**POGGIO IMPERIALE (FG), loc. Giardina – LESINA (FG) – APRICENA (FG) -
SAN PAOLO DI CIVITATE (FG): Parco eolico onshore denominato "Poggio
Imperiale" sito nel territorio comunale di Poggio Imperiale ed infrastrutture
connesse nei comuni di Lesina, Apricena e San Paolo di Civitate, della potenza pari
a 42,0 MW.**

Procedura riferita al Decreto legislativo n. 152/2006 – VIA.

Proponente: Società Renvico Italy s.r.l.

Parere tecnico istruttorio della Direzione generale Archeologia, belle arti e paesaggio
(ABAP).

Ortofoto con posizione aerogeneratori della Società Renvico (in verde) e della Società Parco Eolico Sant'Agata (in giallo). Fonte Osservazioni Società Parco Eolico S. Agata S.r.l., prot. n. 14271/DVA del 21/06/2018.

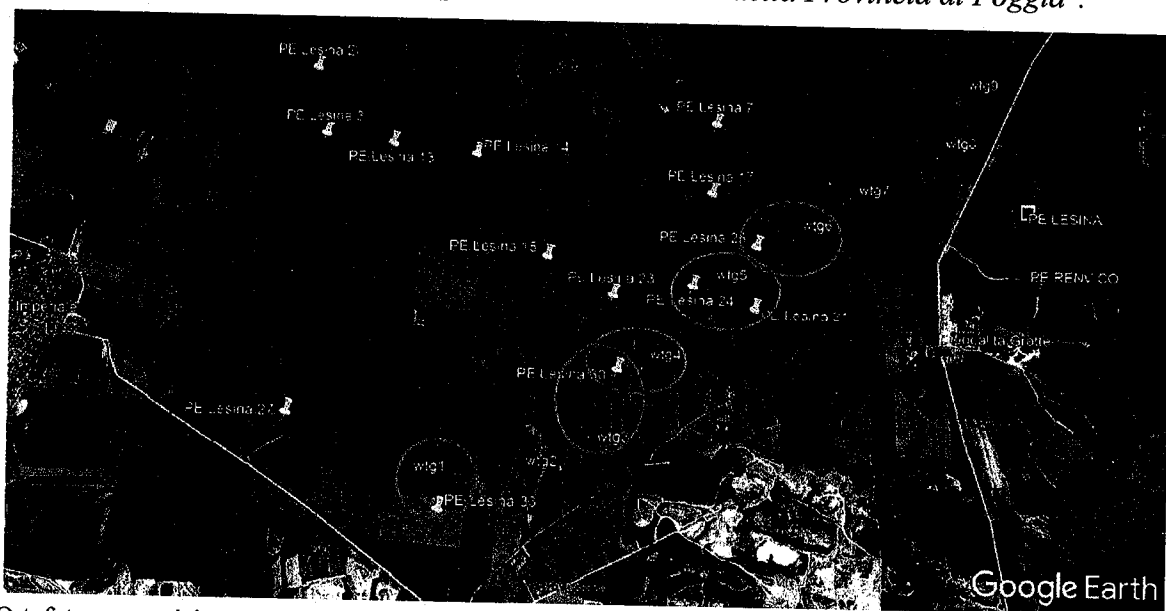
- La Società Parco Eolico Sant'Agata, nella nota n. 14271/DVA del 21/06/2018, ha osservato di aver concluso con esito positivo (per 14 aerogeneratori) la procedura di VIA presso la Provincia di Foggia nel 2014 per un parco eolico, ad oggi non ancora realizzato, da allocare

in un'area molto prossima a quella di progetto, i cui aerogeneratori in alcuni casi disterebbero da quelli dell'impianto eolico in esame meno di 500 metri, con conseguenti problematiche connesse alla produzione elettrica, nonché ad impatti di tipo cumulativo. A riguardo, si evidenzia, che il 18/09/2018 la stessa Società (Parco Eolico Sant'Agata) ha chiesto al MATTM l'espletamento di una valutazione preliminare, ai sensi dell'art. 6, comma 9, del D. Lgs. 152/2006, relativa alla modifica del progetto approvato nel 2014, con adeguamenti tecnici e migliorativi. Ad esito di tale valutazione (prot. n. 22805/DVA dell'11/10/2018), la Società, in data 9/1/2019 ha presentato un nuovo progetto, attualmente sottoposto a procedura di Verifica di assoggettabilità a VIA, contenente "modifica del progetto di un Parco eolico da realizzarsi nel Comuni di Poggio Imperiale e Lesina (FG). Modifiche al progetto già oggetto di provvedimento di VIA della Provincia di Foggia".
